**Verslag huishoudelijke elektrische installatie op laagspanning en zeer lage spanning****Algemeen:**

Referentie: 004-20260626-01	Datum controle: 26/06/2026
Keurder: 004

Eigenaar: Onbekend	EAN-code: 541448820055246277
Adres installatie: Brueghellaan 8 bus 54, 1970 - Wezembeek-Oppeem	Nummer teller(s): 1sag3100605461
Distributienetbeheerder installatie: Fluvius	
Datum uitvoering installatie: ☐ Vóór 01/10/1981 ☒ Tussen 01/10/1981 en 01/06/2020 ☐ Vanaf 01/06/2020	
Type: ☒ Wooneenheid ☐ Niet-huishoudelijk ☐ PV ☐ Batterij ☐ Laadpaal

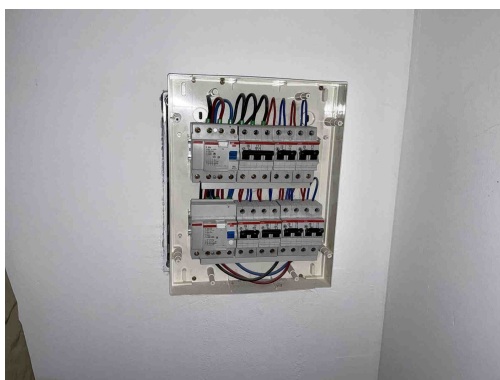
C21 - Het gebruik van geleiders van het type VOB, zonder bijkomende afscherming is niet toegestaan (Boek 1: 5.2.9.6).
Opmerking: Oa badkamer, berging
